**Vysvětlení a změna zadávací dokumentace č. 4
dle ust. § 98 odst. 3 zákona o zadávání veřejných zakázek, ve znění
pozdějších předpisů (dále jen „ZZVZ“)**

Městská část Praha-Dubeč

Podlimitní veřejná zakázka na stavební práce zadávaná v otevřeném s názvem „**Mateřská škola Praha Dubeč**“ zahájená dne 31. 3. 2025 odesláním oznámení o zahájení zadávacího řízení k uveřejnění způsobem podle § 212 ZZVZ.

V PD GASTROTECHNOLOGIE je na výkresu č. 102 Specifikace v poznámce uvedeno, že minimální výška parapetu okna má být 1 150 mm.

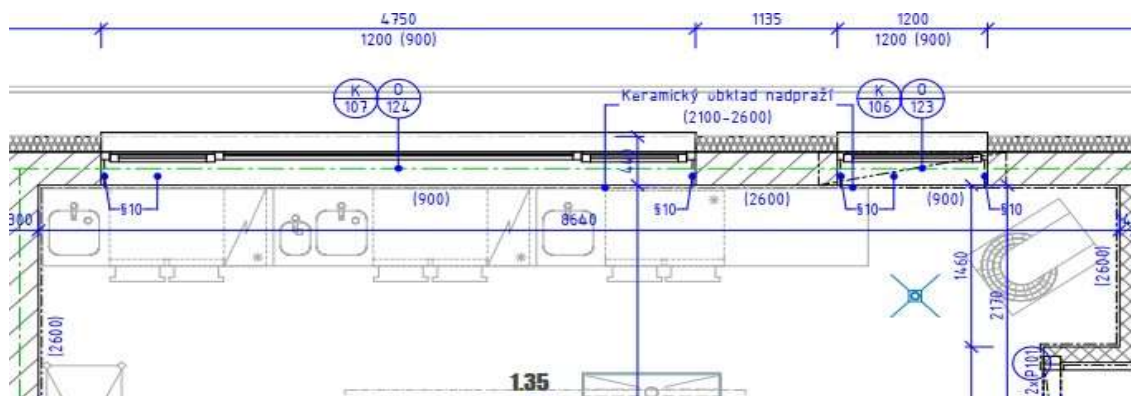
Podle půdorysu 1. NP v PD ASŘ je v m.č. 1.35 (kuchyně) navržena u oken výška parapetu pouze 900 mm. Žádáme o vysvětlení a opravu PD.

POZNÁMKA:

Minimální výška parapetu okna 1150 mm

Opraveno na výšku parapetu 1150 mm a výška okna změněna na 950 mm. Upraveny výkresy: SO101-D11-402_VYPIS OKEN, SO101-D11-301_POHLEDY, SO101-D11-101_PUDORYS 1NP. Upraveno ve VV.

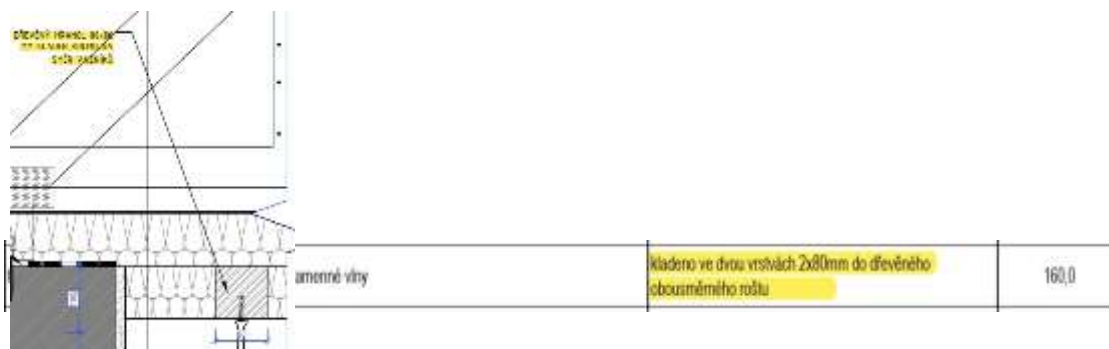
V soupisu prací jsme nenalezli položku pro dodávku a montáž SDK podhledu C.1/06 s požární odolností EI 15. Žádáme o vysvětlení.

Doplněno do položky č. 69a – doplněno vč. přesunů hmot a maleb
